# Shearwater Teric

## Notes de version du firmware

### VERSION 19 26/07/2021

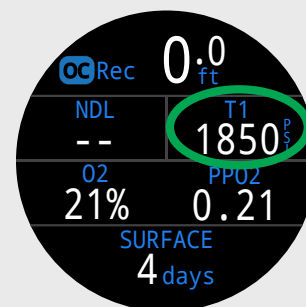
Dans la disposition Standard du mode OC Rec, possibilité d'utiliser un autre affichage à l'emplacement de la valeur TTS (DTR), en haut à droite.
